## SICHERHEITSMITTEILUNG

free\*spee 2.0 Fuß-Beschleuniger

Bild 1

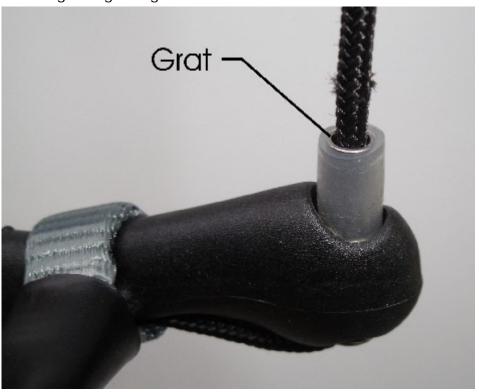
Betrifft nur ca. 50 Fuß-Beschleuniger des Modells free\*spee - Version mit Edelstahldurchführung der Beschleuniger-Leinen an den beiden Enden der Speedbar (Bild 1). Diese Version des Beschleunigers wurde von der free-spee GbR ausschließlich im Oktober 2009 vertrieben, davon der überwiegende Teil auf der Free-Flight Tegelberg 2009.

Es ist nicht auszuschließen, dass bei einzelnen Beschleunigern die Edelstahl-Hülsen im oberen Bereich nicht sauber entgratet wurden. Dies kann in der Folge zu einem vorzeitigen Verschleiß der Leinen und damit im ungünstigsten Fall durch Riss der Leine zu einem Ausfall des Beschleunigers führen.

Die free-spee GbR empfiehlt allen Piloten, die mit der oben beschriebenen Version des Beschleunigers fliegen, den Zustand der Leinen zu überprüfen. Sind die Leinen beschädigt sein, sollte der Beschleuniger ausgetauscht werden. Liegt ein scharfkantiger Grat am oberen Ende der Edelstahlhülsen vor, sollte der Beschleuniger ebenfalls ausgetauscht werden.

Grundsätzlich empfiehlt die free-spee GbR jedoch allen Piloten, die mit dieser Version des free\*spee-Beschleunigers (Edelstahlrohr als Leinendurchführung) fliegen, diesen vorsorglich gegen ein neues Modell auszutauschen.
